Huomautus 12.11.2013
Gräsbölen osayleiskaavaehdotus syyskuu 2013
Kemiönsaaren kunta

Gräsbölen kaavaehdotuksen melumallinnoksen virheet

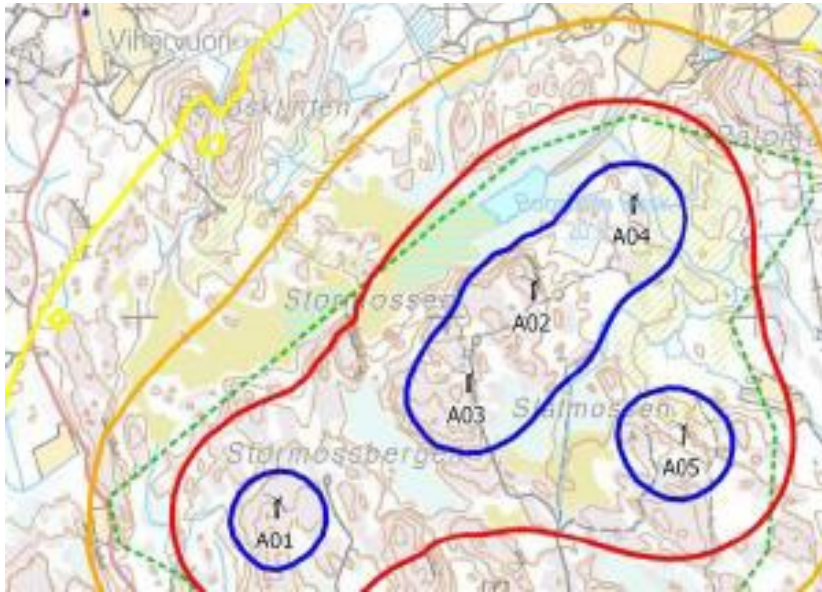
Maaston muotoja ei ole huomioitu

Melumallinnuksissa edellytetään AINA maastomuotojen huomioimista. Näitä ei kuitenkaan ole Gräsbölen mallinnoksessa huomioitu, jolloin kaikki mallinnoskuvat ovat virheellisiä. Todisteena tästä vertailu aikaisemmasta melumallinnoksesta (kuva 1) ja nykyisestä (kuva 2).

KUVA 1. Aikaisemman kaavaluonnoksen (huhtikuu 2013) melumallinnos seuraa loogisesti maaston muotoja, reuna on rosainen ja käyrä huomio mm. mäet ja kummut.

KUVA 2 melumallinnoksesta syyskuu 2013. Huomioitavaa, että melukäyrät eivät myötäile maaston muotoja. Tämä on mahdollista vain, kun topografiaa ei ole huomioitu.
